Mission régionale d'autorité environnementale
ÎLE-DE-FRANCE

**Avis délibéré
sur le projet de trois forages géothermiques
au Mesnil-Amelot (77)**

N° APJIF-2024-031, 032 et 033
du 18/06/2024

Figure 5: Incidence sur le niveau de la nappe simulée pour l'ensemble des forages (Étude d'impact, p. 83)

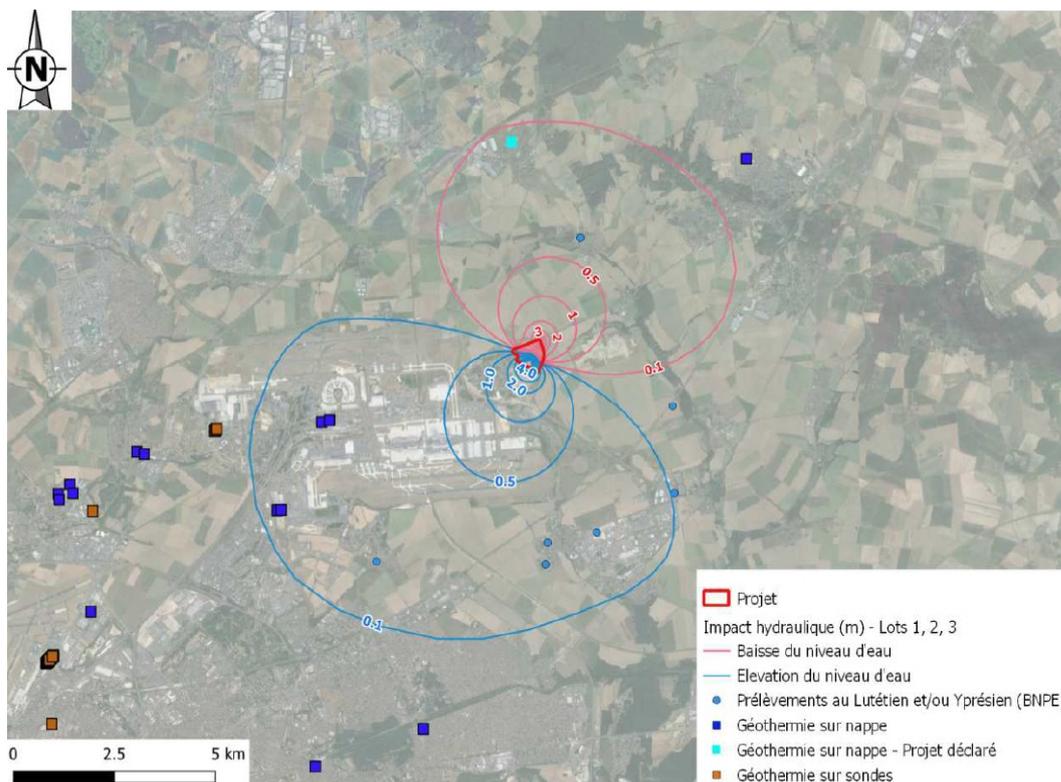
Le dossier précise que deux autres forages sont situés à l'ouest et au sud-ouest pour alimenter l'aéroport Roissy-Charles-de-Gaulle, à une distance de cinq et sept kilomètres respectivement du site du projet. Le dossier présente une simulation de la variation altimétrique théorique de la nappe en situation d'exploitation de l'ensemble des pompes à puissance maximum (p. 83 des études d'impact). Elle montre une élévation de l'ordre de vingt centimètres de la nappe pour plus de 60 mètres de tranche d'eau, à environ sept kilomètres de distance du puits (Figure 5). Cette élévation ne devrait pas changer les modes d'exploitation des forages géothermiques de la zone aéroportuaire. Cependant, le dossier ne présente pas un recensement complet des forages dans l'Yprésien dans un rayon de huit kilomètres autour du site .

(4) L'Autorité environnementale recommande de référencer et prendre en compte les forages situés dans un rayon d'au-moins delà de huit kilomètres de distance du site de projet.

Toutefois, l'Autorité environnementale observe que Les modélisations ont été effectuées dans un contexte hydrogéologique ne prenant en compte ni la raréfaction de la ressource en eau, ni la modification des températures de l'air et de l'eau liées au changement climatique.

(5) L'Autorité environnementale recommande de compléter le dossier de modélisation des impacts sur le niveau de la nappe et sur la température de l'eau dans le contexte des projections climatiques sur 30 et 50 ans.
